COMUNE VILLACHIARA
Provincia di Brescia

**ATTIVITÀ DI POLIZIA IDRAULICA
DI COMPETENZA COMUNALE**

**AGGIORNAMENTO DELL'ELABORATO
TECNICO PER L'INDIVIDUAZIONE
DEL RETICOLO IDRICO MINORE**

RELAZIONE

Estratto dal Foglio 13 Cessato Catasto

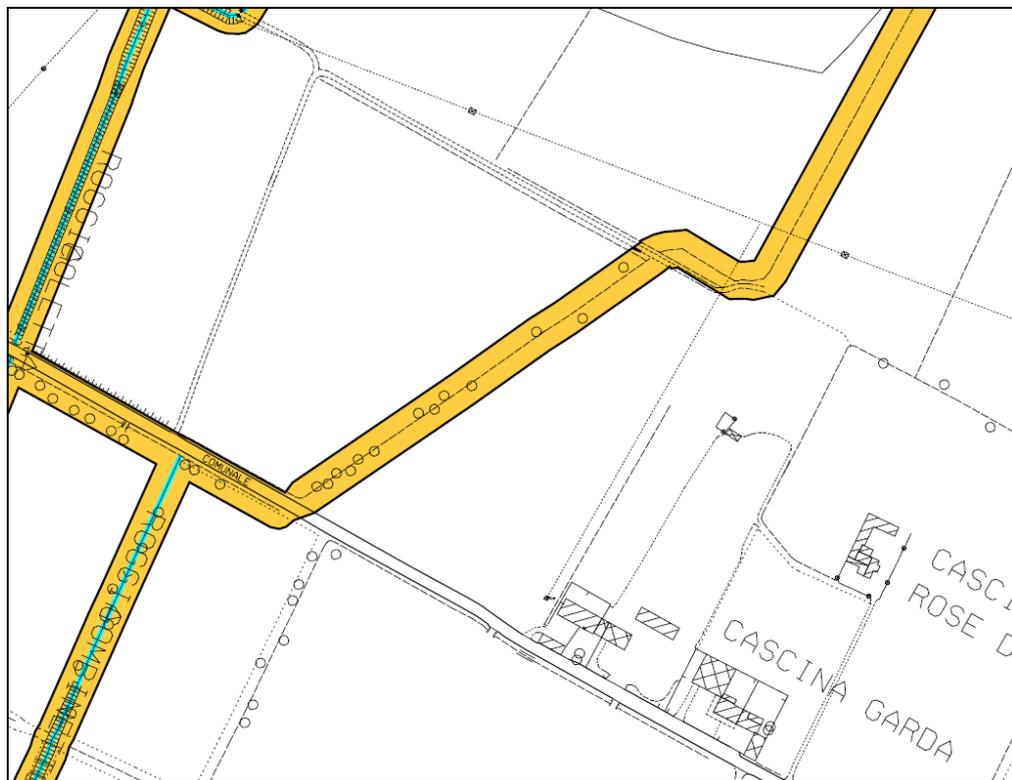
Si noti, a sera del Fenile Garda, il canale con direzione Nord/Est – Sud/Ovest, e gli altri canali indicati.

Tutti sono individuati da linee tratteggiate, ad indicare la proprietà privata degli stessi.

Estratto Tavola 3 – Fasce di Rispetto

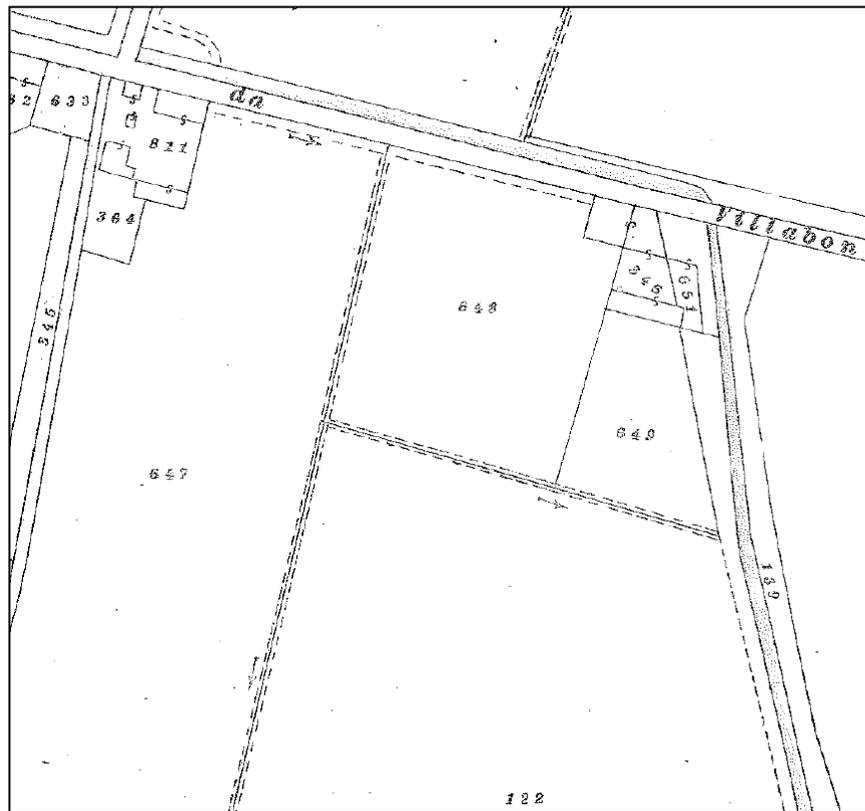
Fasce di rispetto attribuite a canali privati non individuati nel reticolo idrico minore.

Estratto Tavola 3 – Fasce di Rispetto

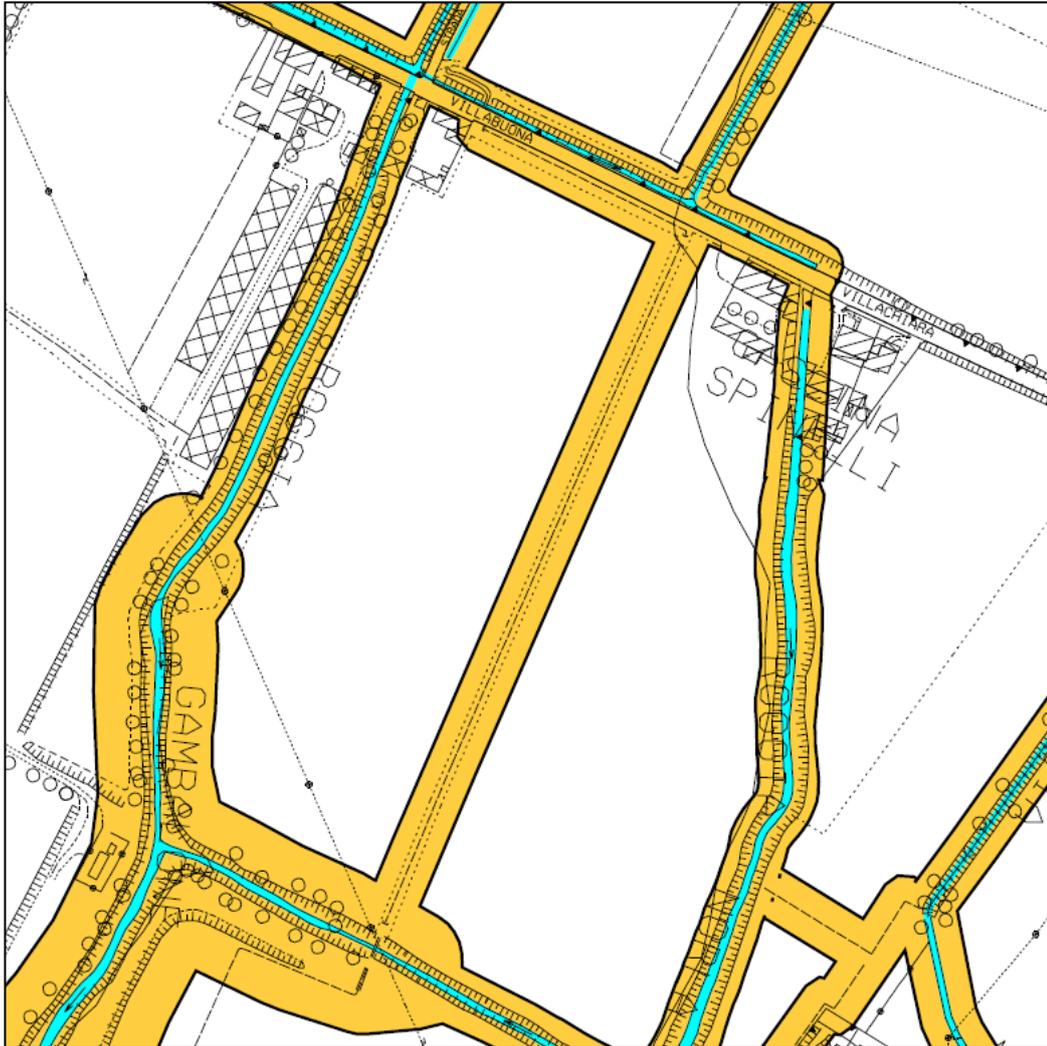
Anche in questo caso, fasce di rispetto attribuite a canali non compresi nel reticolo idrico minore

1^a modifica

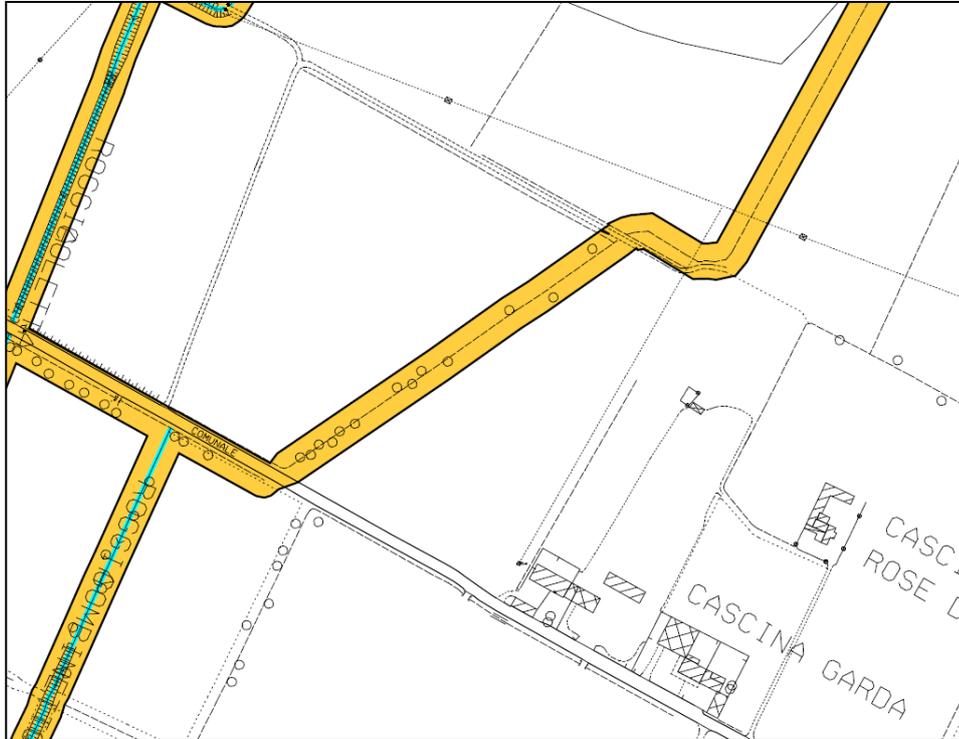
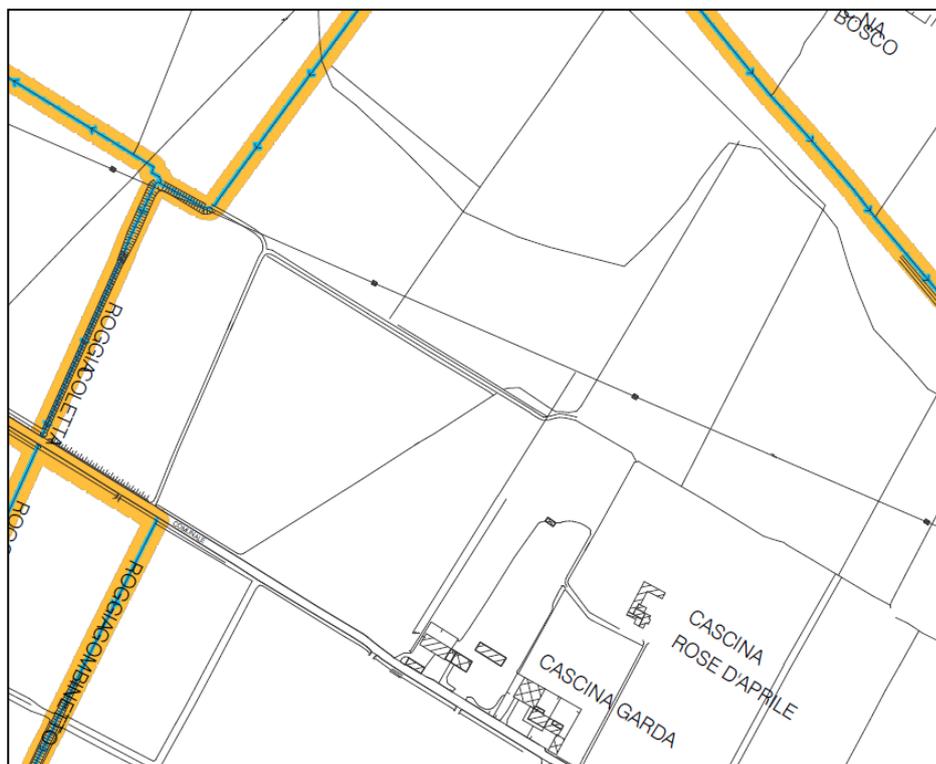
Fasce di rispetto attribuite a canali irrigui non individuati nel reticolo idrico minore approvato.
